Onderwerp Beantwoording vragen ex art. 36 RvO Partij voor de Dieren,  
GroenLinks, ChristenUnie, Student en Stad, Partij van het Noorden, SP  
en D66 over aanleg looppad Sterrebos  
ter informatie

Telefoon	14 050	Bijlage(n)	1	Ons kenmerk	111218-2024
Datum	25-04-2024	Uw brief van		Uw kenmerk

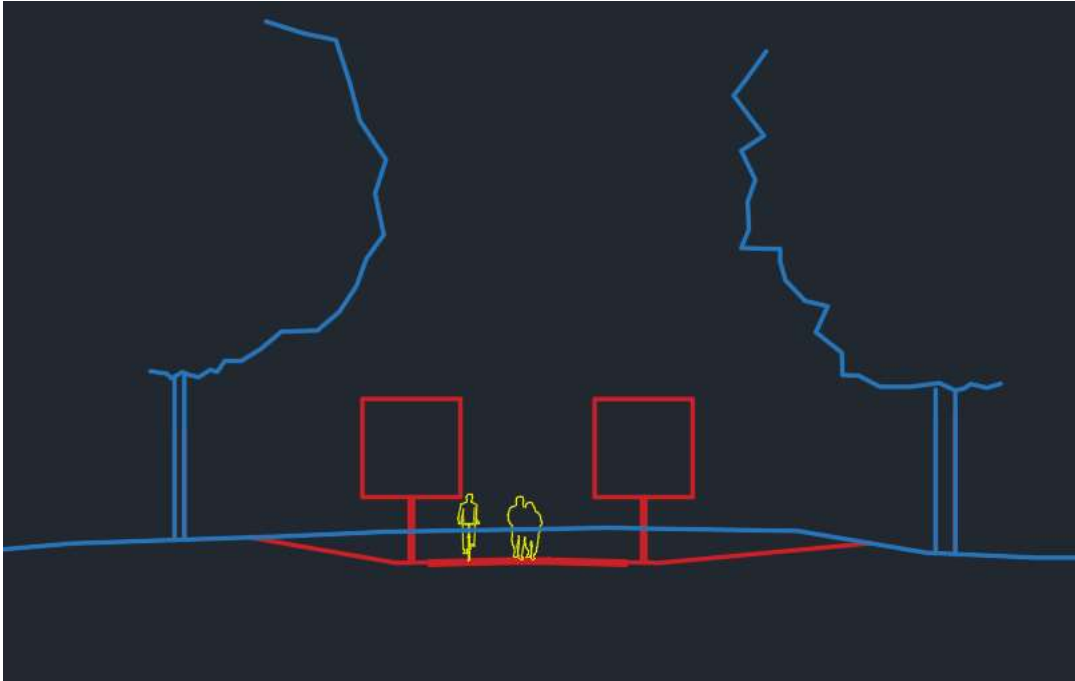
2. *In het Rode Boekje is een wandelpad aangegeven, maar wordt niet gesproken van een oorspronkelijke historische wandelroute en zichtlijnen door en naar de Sterrebosstraat. In het definitieve ontwerp worden mogelijk meer bomen gekapt dan noodzakelijk. Kan het college toelichten waarom in het uiteindelijk ontwerp gekozen is voor een wandelpad in een bredere Franse landschapsstijl in plaats van een Engelse stijl waar de natuur meer centraal staat?*

In het Rode Boekje staat op de beoogde verbinding een wandel- en fietsverbinding en niet alleen een wandelpad. Zie ook de onderstaande afbeelding.

De architect van de aannemer Combinatie Herepoort heeft er voor gekozen om deze verbinding in een bredere Franse Landschapsstijl uit te willen voeren. Het kwaliteitsteam Aanpak Ring Zuid heeft dit positief gewaardeerd. Ook de monumentencommissie heeft dit positief beoordeeld. Overigens staat op pagina 12 van het Rode Boekje een visualisatie van deze historische verbinding.

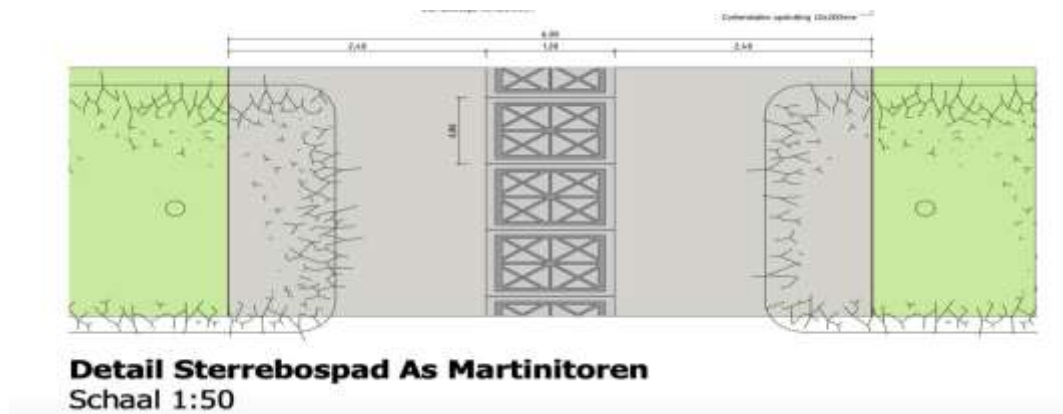
3. *Is het college het met ons eens dat we deze bomen wellicht niet hoeven te kappen als we kiezen voor de minder brede Engelse variant en dat deze optie onderzocht dient te worden?*

Het uitgangspunt in het ontwerp is dat het parkpad gebruikt wordt door zowel voetgangers als fietsers. Om vanaf de Waterloolaan met comfortabele hoogteverschillen voor de fietser (en anders mobiele) aan te sluiten op het nieuwe parkpad (lopend van Hereweg naar het Oude Winschoterdiep) zal de hoogteligging van het maaiveld aangepast moeten worden. Voor alléén de realisatie van het parkpad is het kappen van één boom noodzakelijk.

In onderstaand dwarsprofiel, staat schematisch wat er gebeurt qua hoogteligging. (rood = nieuwe maaiveld, blauw = huidige maaiveld). Het maaiveld wordt verlaagd om een comfortabel parkpad richting de Sterrebosstraat te maken.

Voor het aanplanten van de vormbomen, inclusief het maken van een plantplaats, met een goede aansluiting op de omgeving is de kap van zeven bomen nodig. We willen voorstellen om de aanplant van de vormbomen, inclusief het aansluiten van het parkpad op de directe omgeving, te betrekken bij het restauratieplan dat wij nog voor het Sterrebos gaan opstellen (zie hiervoor ook ons antwoord op de raadvragen gesteld door de raadsfracties van het CDA en Student en Stad met kenmerk [13967-2024](#)). Mocht uit dat restauratieplan naar voren komen dat deze vormbomen een duidelijke meerwaarde hebben voor het Sterrebos dan maken we op dat moment opnieuw een afweging van belangen. Bovenstaande houdt dus in dat de huidige 'kapvergunning' wordt aangepast tot het kappen van één boom. Een deel van de zeven nu te handhaven bomen moet wel worden gesnoeid om het parkpad toegankelijk te maken.
